資料3-3
令和5年1月19日

浜岡原子力発電所4号炉 高経年化技術評価に係る審査コメント反映整理表
(概要説明)

浜岡原子力発電所4号炉 高経年化技術評価に係る審査コメント反映整理表
(共通事項)

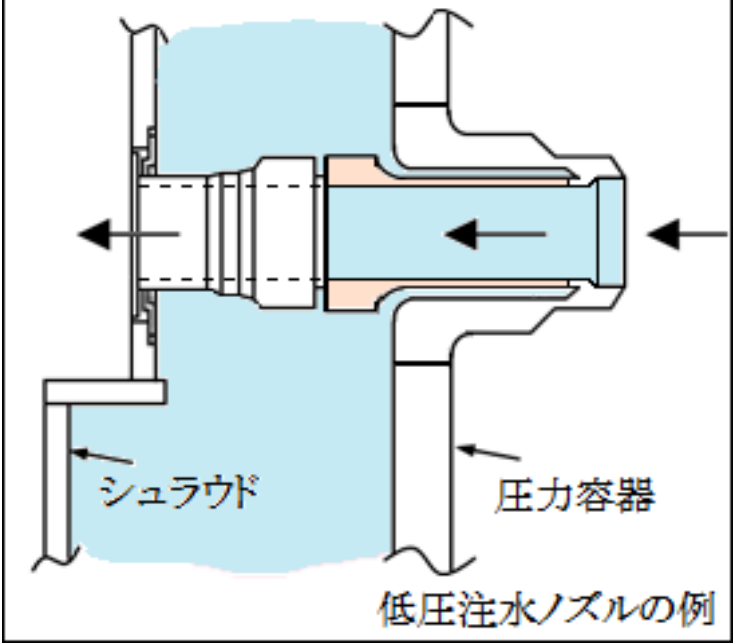
No.	日付	資料	ページ	質問・コメント内容	コメント対応 (資料修正がある場合、 末尾()内は修正ページ)	回答日	完了
12-1	12月1日	補足説明資料	全体	No.12の回答に関して、補足説明資料(共通事項)別紙1において、機械ペネトレーションと電気ペネトレーションの気密性低下を原子炉格納容器のバウンダリの維持の機能が不要であるため評価対象外としていることについて、冷温停止状態における原子炉格納容器に要求される機能及び評価対象設備の選定の考え方を網羅的に説明すること。	原子炉格納容器本体について「原子炉格納容器のバウンダリ維持機能」について、その整理の考え方を補足説明資料(共通事項)別紙1に示す。 その考え方を適切に反映するため、別冊及び補足説明資料(共通事項)別紙2について修正を行う。 なお、別冊については今後補正にて修正する。 (別冊(容器) 3.1-3~7,9,10ページ, 3.2-5,8ページ,補足説明資料(共通事項)別紙2 2-13,14,73~75)	2022年12月9日
